| 12966 | NVE-kontroll Cecilienborg | |
| 12966-OO-N-001 | 01 | Per Arne Wangen |
| NVE-kontroll Cecilienborg | | |

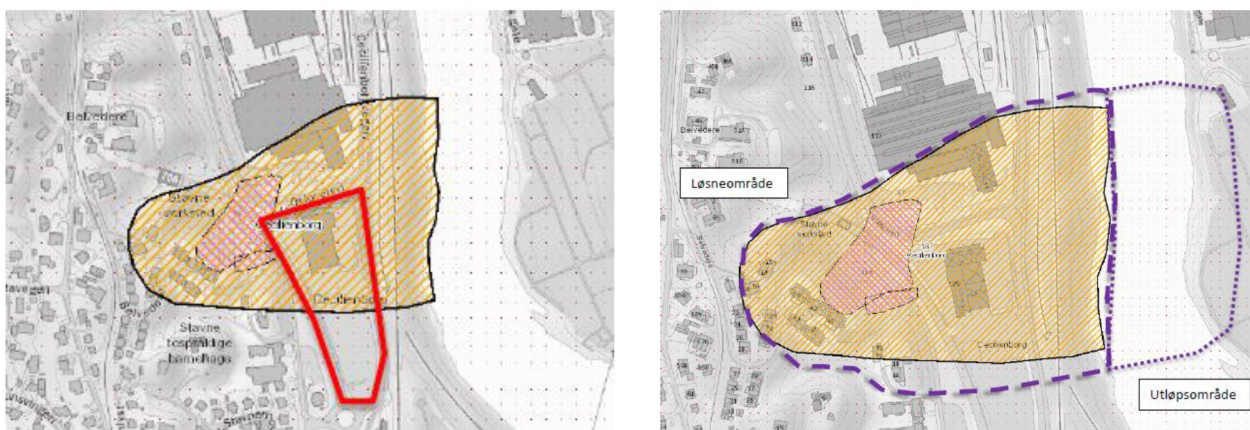
Sonderinger på toppen av skråningen mot Nidelva viser et topplag av pukkfylling (1,8-2,6 meter) over fyllmasser av sand og grus over leire. Sonderingsresultatene indikerer kvikkleire/sprøbruddmateriale i borhull N2-N4 fra ca 26 meter dybde.

Slik vi tolker sonderingene i borhull N5-N8 kan det ikke utelukkes forekomst av sprøbruddmateriale med dybden, og punktene burde følgelig burde vært markert som «mulig kvikkleire/sprøbruddmateriale» i RIG-TEG-002.
